浜岡原子力発電所
基準津波の策定のうち
プレート間地震の津波評価について
(コメント回答)

2020年9月24日

プレート間地震の津波評価について 第509回審査会合（2017年9月15日） コメント一覧表

No.1コメント回答（内閣府の最大クラスモデルに対する不確かさの考慮）

（南海トラフの最大クラスの津波と、津波堆積物の最新知見を含めた痕跡高との比較）

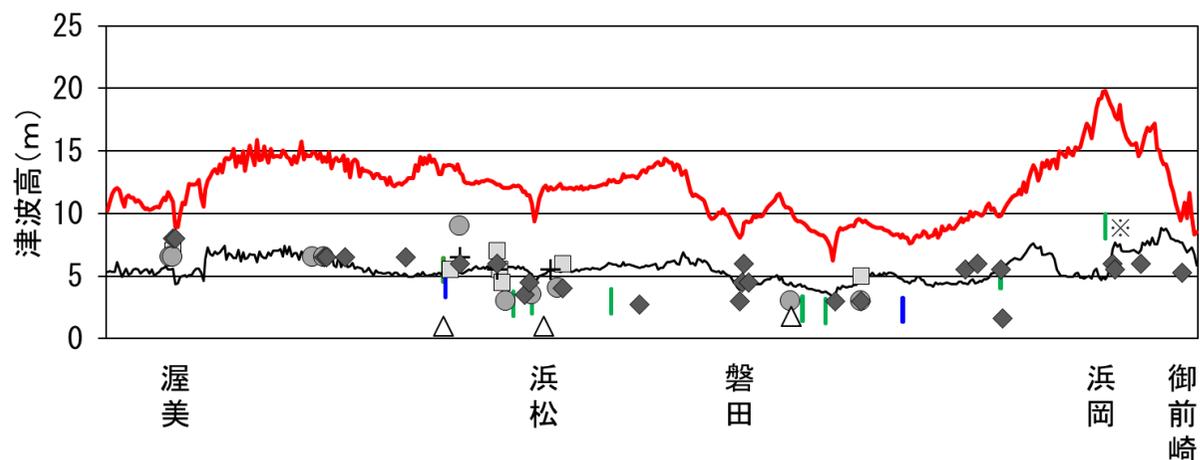
項目	内閣府の検討内容の確認結果	当社の説明内容
<p>内閣府の最大クラスモデルの位置づけ</p>	<p><議事録等の記載></p> <p>① 堆積物そのものは、高さそのものを示しているわけではありませんが、<u>そこどころがちゃんと浸水するかどうか。浸水していなければ、きちんと浸水するという形に調整をして、再現モデルをつくりたいと思います。</u>（第6回）</p> <p>② 津波については、津波高を過去地震毎に明らかにしようとするれば、現時点では古文書資料において信頼性が確認されているものに依らざるを得ないが、津波堆積物調査等を活用することによって、古文書資料からは明らかにできない過去の津波についてもそのおおよその大きさを比較することができる。（中間まとめ）</p> <p>③ 堆積物のところは標高のところ2m 足した形で資料を整理してございますが、大すべり域あるいは超大すべり域がない状況（すべり量が約10mのモデル）で計算したものがこれですと、おむね過去の地震のものとはほぼ等価な高さになっております。（第14回）</p> <p>④ <u>実際に発生する地震には不確実性があり、その設定値を超える場合もある。断層パラメータの設定に当たっては、このような不確実性をどのように取扱うかについて今後検討する形で、55 ページにあるようなこういうばらつきを含めてどう見ていくのか、これらも踏まえながら今後の検討を進めてまいりたいと思っております。</u>（第7回）</p> <p>⑤ <u>自然というのがなかなかわからない部分もあるし、こういう過去の災害は極めて低頻度でデータが少ないわけですね。そういう中からどこまでも正解を求めていこうとしても、それは限界がある。（中略）大体この範囲に入るとか、こうだという程度なので、余り究極の正解を求めていただかなくてもいいのではないかと考えています。</u>（第11回）</p> <p>⑥ <u>不確実性はある程度必要だと思います。（中略）例えば昭和だとか、安政だとか、多少小さいものの中では宝永が大きいというわけで、全部のデータを使えば宝永的なものが最大になりますね。だけれども、例えば300～400 年に1回は宝永みたいな大きなものが起こるとすると、その大きなもののうちの最大は何かという答えを求めているのか、どちらなんですかという質問です。⇒最大の中の最大ですね。</u>（第6回）</p> <p>⑦ （過去地震資料について）数千年やったらやはり最大クラスの地震・津波を見ているのではないのでしょうか。これは数百年だったらわかるのですけれどもね。（中略）言いたいのは、現時点の資料で完璧に想定、再現できるかというところがまだまだ課題が残っているということ（第7回）</p> <p>⑧ <u>地質学的な研究、津波堆積物の研究も南海トラフに関しては極めて不十分な状態で、過去の地震の規模を正確に予測することができていなかったということも改めて痛感しました。ですから、このモデルをつくって出ていくわけですが、やはりそういう調査というのは今後も続けていって、過去にどのぐらいのものがどのぐらいの頻度で起こっていたかという過去の情報をもっと精度を上げて調べていくということ、そして信頼できるものが出てきた場合にはそういうものを反映して今回つくられるものを修正していくとか、改めてちゃんと国としてメッセージを出すということも、その先の話になりますけれども、考えていただきたいと思うし、我々はそういう情報をきちんと出していくことをやっていかないといけないかと考えております。</u>（第15回）</p> <p>⑨ 今回の検討は、あくまでも現時点の科学的知見に基づいたものであり、今後の科学的知見の蓄積を踏まえて検証し、必要に応じて修正していくべきものである。このため、現時点では過去地震の知見も限られることから、古文書調査、津波堆積物調査等の一層の促進を図り、南海トラフにおける巨大地震の全容を解明するための継続的な努力が必要である。（第二次報告）</p> <p>⑩ 非公開資料の一番最後のところで、<u>従来2003 年のときと今回の最大のものを比較した津波高の図がありますが、これをずらざらと見てみると、今回が大体3 倍ぐらい大きくなっている</u>（第14回）</p> <p>⑪ 高知に行きますと場所によって3 倍ぐらいの高さになっているところがあります。187 ページですが、紀伊半島にかけても同じく従来の2 倍あるいは3 倍ぐらいの高さになってございます。静岡県の伊豆半島付近のところはかなり最大のものを動かした形になってございますので、これもかなり高い津波が来る。前回のときは安政の津波を再現する形のモデルになっておりましたので、それと比べると大きなものになっています。（第14回）</p> <p>⑫ <u>地震そのものの震源域の大きさは千年くらいと考えたのかもしれませんが、被害を出すときにはその上で更にいろいろなものをプラスワンギマということを想定しながら被害数量は出てきているように思います。しかも包絡もしているということからすると、考えている事象そのものは千年級だったとしても、住民が見ている津波の高さとか震度というのは数字で表せないタイプのものを出した気がするんです。</u>（第15回）</p> <p>⑬ <u>少なくとも歴史記録とか津波堆積物を見ても、今回出しているモデルのクラスの地震津波が起こったという証拠はないと思うんです。</u>（第15回）</p> <p><small>*括弧書き中の記載は、報告書および議事録の前後の記載から当社が追記したものと見なしております。</small></p> <p><記載の整理結果></p> <p>➔ 南海トラフの最大クラスモデルは、歴史記録、津波堆積物等に基づく痕跡高やその再現モデルと比較して検討されており、自然現象にばらつきがあることも踏まえ、2012年時点において津波堆積物等に関する知見が限られていたことが議論され、結果として痕跡高を2～3倍程度で包絡する津波が想定された。⑩⑪⑫⑬。…（ii）</p>	<p>➤（補足説明資料）p170 5-1②（参考）平均すべりモデルと既往津波との比較</p> <p>➤（補足説明資料）p171,172 5-1②内閣府の最大クラスモデルの分析（歴史記録および津波堆積物調査から推定される津波高との比較）</p> <p>➤（補足説明資料）p198,199 5-4①内閣府の最大クラスの津波想定の確認</p> <p>➤（補足説明資料）p201 5-4①内閣府の最大クラスの津波想定の確認結果（まとめ）</p> <p>➤（補足説明資料）p240 5-4③内閣府の最大クラスモデルの波源設定の考え方の整理（当社の整理結果に対する有識者の主な意見）</p> <p>➤（コメント回答資料）p39 南海トラフの最大クラスの津波と、津波堆積物の最新知見を含めた痕跡高との比較</p>

- 南海トラフの最大クラスの津波と、2020年時点までに実施された遠州灘沿岸域の津波堆積物調査に基づく痕跡高とを比較した。
- 歴史記録および津波堆積物から推定される遠州灘沿岸域の津波高は、2020年時点までに実施された津波堆積物調査に関する最新知見を含めても、概ね5～10mであることを確認した。
- 内閣府の最大クラスの津波は、2020年時点までの津波堆積物に関する最新知見を含めた痕跡高を、遠州灘沿岸域の全域において2～3倍程度上回っていることを確認した。

痕跡再現モデルによる海岸線の津波高と、歴史記録及び津波堆積物から推定される津波高との比較

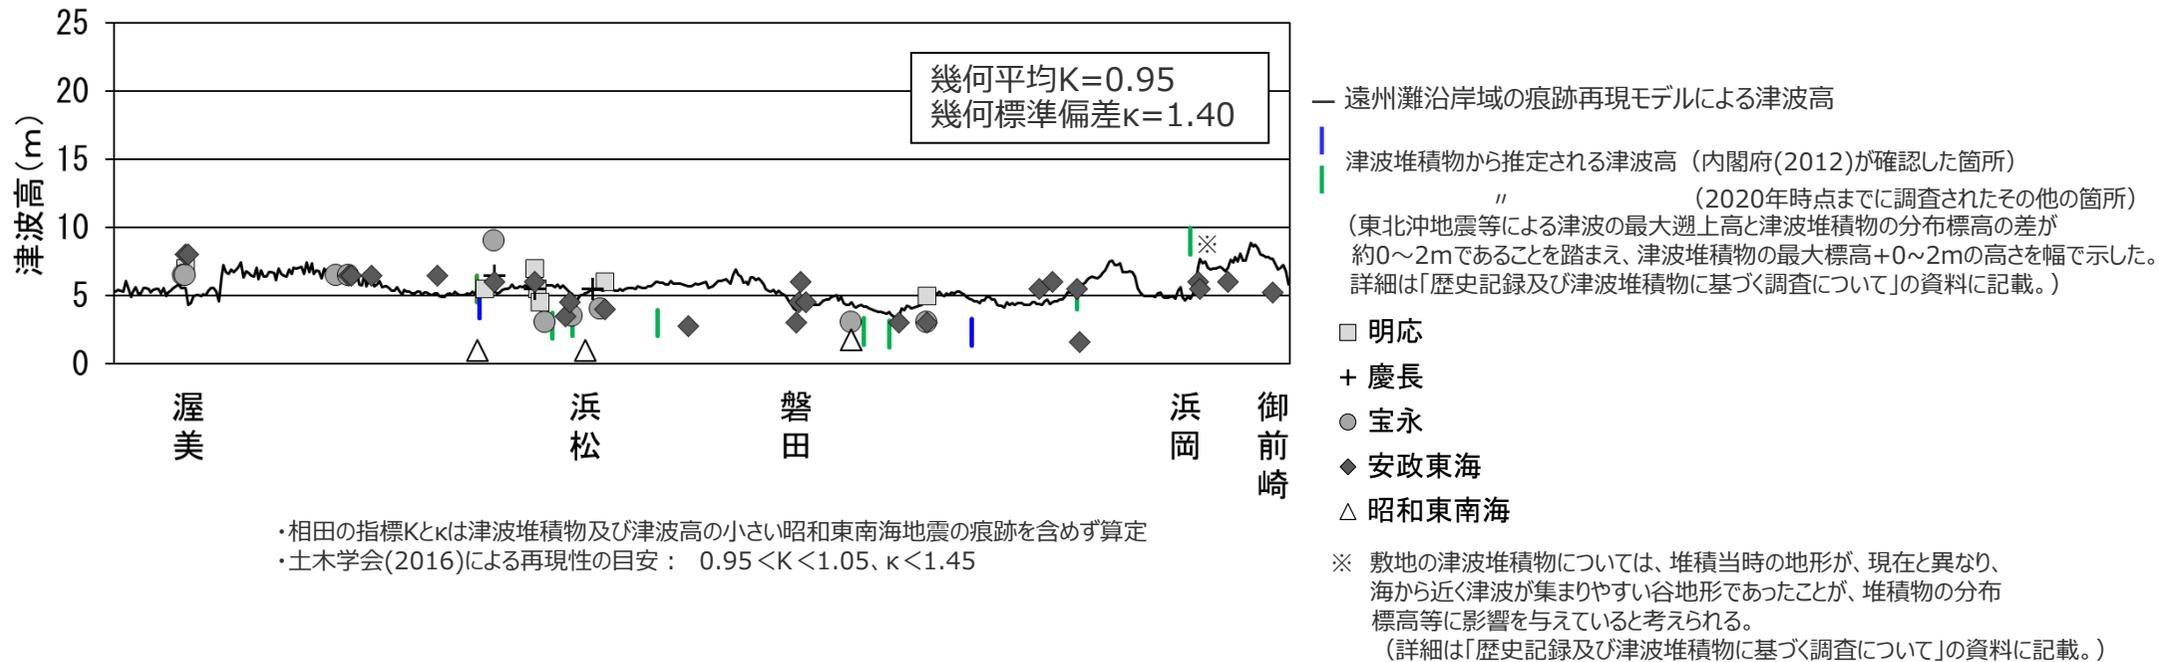
（確認1：遠州灘沿岸域の痕跡再現モデルの妥当性確認）

- 歴史記録および津波堆積物から推定される遠州灘沿岸域の津波高は、2020年時点までに実施された津波堆積物調査に関する最新知見を含めても、概ね5～10m。
- 波源モデル設定のベースとしている遠州灘沿岸域の痕跡再現モデルについて、2020年時点までの津波堆積物に関する最新知見を含めても、遠州灘沿岸域の痕跡高を概ね再現できることを確認した。

パラメータスタディによる海岸線の津波高と、歴史記録及び津波堆積物から推定される津波高との比較

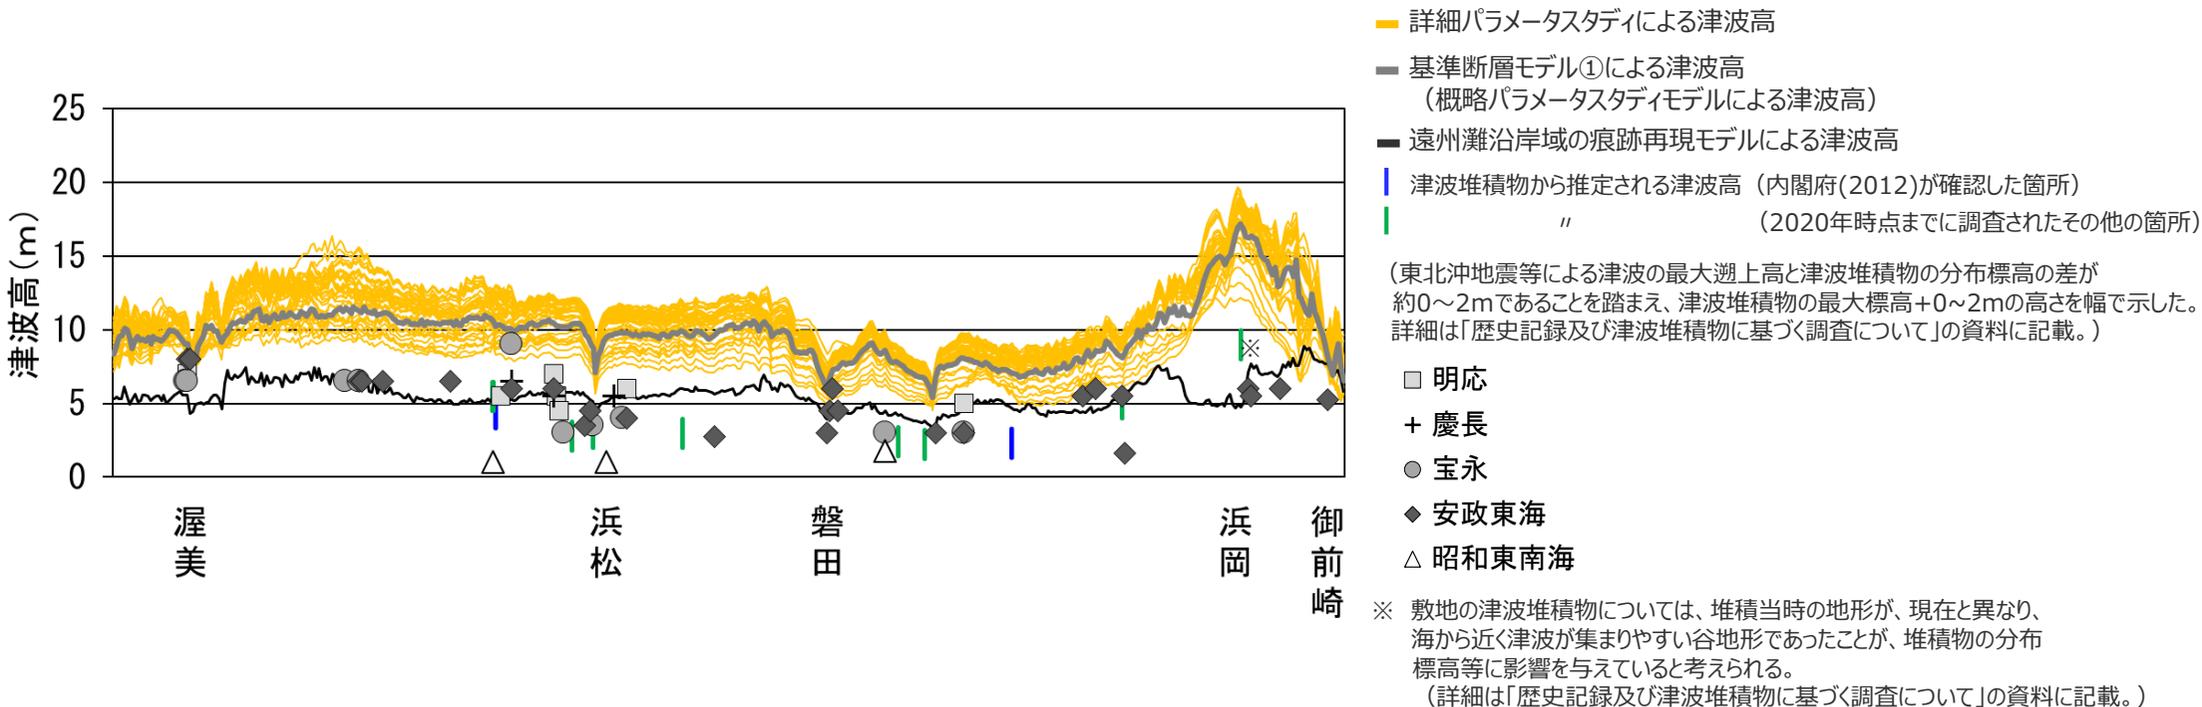
（確認2：波源モデルのパラメータ設定の妥当性確認（遠州灘沿岸域の津波高分布））

- プレート間地震の津波評価において保守的に国内外の地震の発生事例を踏まえて実施したパラメータスタディにおける各ケースの津波高はいずれも、痕跡高を2～3倍程度上回っている。
- 内閣府(2020)および南海トラフにおける2020年時点までの津波堆積物の調査資料の大幅な拡充を踏まえると、2020年時点までに確認されている痕跡高を再現する遠州灘沿岸域の痕跡再現モデルの津波が最大クラスの津波として想定されるところ、保守的に国内外の地震の発生事例を踏まえて各種パラメータを大きく設定して「（A）各種パラメータの網羅的検討による方法」¹⁾を用い、結果的にこの遠州灘沿岸域の痕跡再現モデルの津波を2～3倍程度上回る不確かさを考慮したパラメータスタディを実施していることを考えると、自然現象にばらつきがあることを踏まえても、十分に安全側の評価となっていることを確認した。

No.1コメント（内閣府の最大クラスモデルに対する不確かさの考慮について）

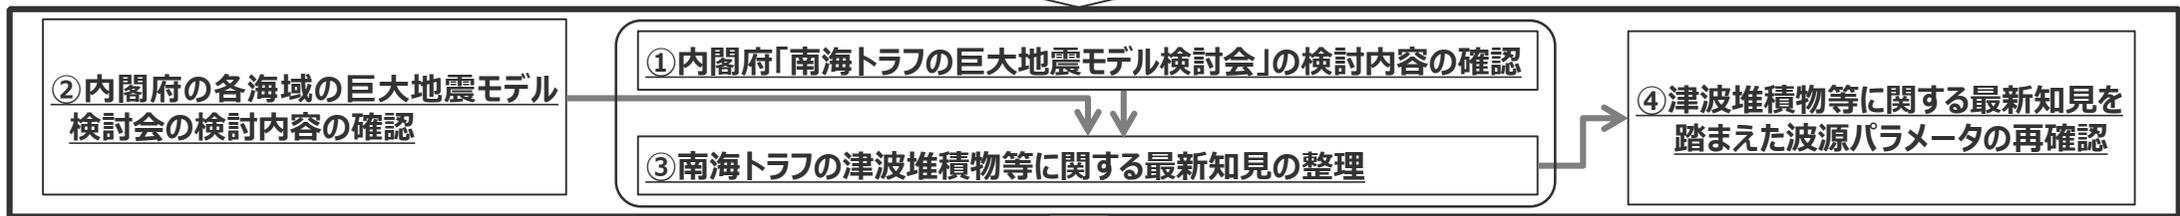
- ・破壊開始点の不確かさは偶然的な不確かさであることから、**内閣府の最大クラスモデルに破壊開始点の不確かさが含まれていることの明確な根拠**を示せないのであれば、**内閣府の最大クラスモデルのすべり量(37m)とライズタイム(60s)の組合せに対して破壊開始点のパラメータスタディを実施すること。**
- ・プレート間地震のパラメータスタディにおいて考慮しているすべり量(37m)とライズタイム(120s)の組合せは過去の事例の範囲内の設定であり、**過去の事例が少なく自然現象に大きなばらつきがあること**を踏まえると、内閣府の最大クラスモデルのすべり量(37m)とライズタイム(60s)の組合せを考慮しない考え方は認められない。内閣府の最大クラスモデルを参考にして波源モデルを設定し、**その妥当性を内閣府の最大クラスモデルに依拠する**のであれば、**内閣府の最大クラスモデルのすべり量(37m)とライズタイム(60s)の組合せを、プレート間地震のパラメータスタディの中で考慮すること。**

- ⇒ **以上から、内閣府の最大クラスモデル（すべり量(37m)とライズタイム(60s)の組合せ）に対して、さらに破壊開始点等のパラメータスタディを実施する必要はないと評価した。また、内閣府の最大クラスモデルのパラメータ（すべり量(37m)とライズタイム(60s)の組合せ）を、プレート間地震のパラメータスタディの中で考慮する必要はないと評価した。**
